HTTR 原子炉施設
設置許可基準規則への適合性について
第 18 条(安全保護回路)

令和 2 年 6 月 12 日

日本原子力研究開発機構 大洗研究所
高温ガス炉研究開発センター
高温工学試験研究炉部

第18条 安全保護回路

運転モード選択装置に係る信号の流れ

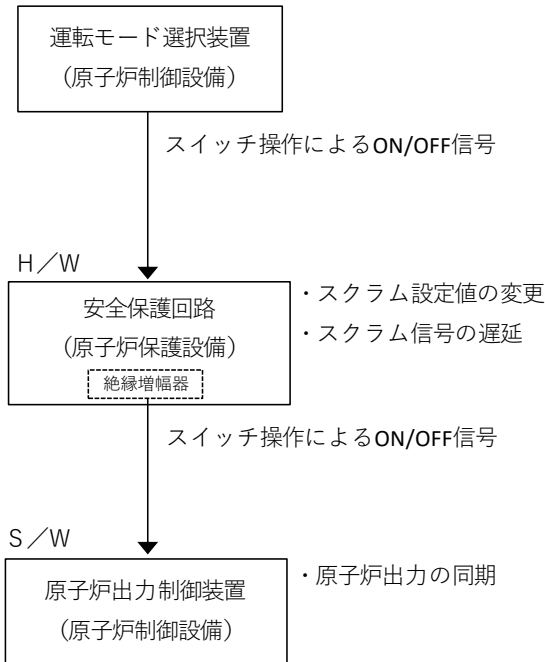
通常運転時と異なる安全性実証試験時の特殊運転において、安全保護回路の機能をどのように制限するのか、その後の復帰の具体的な条件も含めて施設に影響がないかを説明すること。

特殊運転時における安全保護回路の機能に対する制限の方法について具体的に説明すること。また、ソフトウェアで構築する同期回路が安全保護回路の機能に影響しないことを説明すること。

特殊運転モードへの移行又は試験後の復帰は、中央制御盤に設置されている運転モード選択装置に連動して、制御棒の引抜き防止及びスクラム設定値の変更等の必要な措置を設定あるいは解除することで運転員の誤操作防止を図っている。特殊試験の解除にあたっては、原子炉出力制御系の設定値と原子炉出力の計測値との偏差を許容範囲内とすることが条件となっており、原子炉出力制御系の設定値と原子炉出力の計測値との偏差が許容範囲内となるような同期回路を設けることで、制御系に過大な外乱を与えることを抑制している。

特殊運転への移行及び試験後の通常運転への復帰は、原子炉制御設備である運転モード選択装置のスイッチ操作に連動して行う。運転モード選択装置の操作信号を受け、半導体素子等の電気部品のみで構成される原子炉保護設備の安全保護回路において自動的にスクラム設定値の変更、スクラム信号の遅延等、通常運転時への復帰が行われる。また、運転モード選択装置の操作信号により、原子炉出力制御系が手動モードに切り替わる。手動モードに切り替わることで、原子炉出力制御系に係る自動モードの原子炉出力目標値が保持される。保持されている自動モードの原子炉出力目標値と特殊運転終了時の原子炉出力との偏差により、通常運転への復帰時に原子炉出力制御系に大きな外乱が印加されることとなる。これを防止するために、特殊運転の開始に伴い、自動モードの原子炉出力目標値を原子炉出力に同期させる同期回路が作動する。なお、同期回路の故障が安全保護動作に影響を及ぼすことはなく、原子炉出力目標値と原子炉出力の偏差が許容範囲を逸脱した場合においては、中央制御盤に警報が発信されることで運転員が同期回路の異常を早期に認識できる。さらに、運転モード選択装置の操作により通常運転に復帰させる際は、原子炉出力目標値と原子炉出力が同期していることを運転員が確認する旨を運転マニュアルに記載している。

この同期回路は、原子炉制御設備である原子炉出力制御装置にてソフトウェアにより構築され、外部ネットワークには接続されていない。なお、スクラム設置値の変更等の機能を有する安全保護回路はハードウェアで構築されているため、ソフトウェアで構築する同期回路の異常等が安全保護回路の機能に影響することはない。
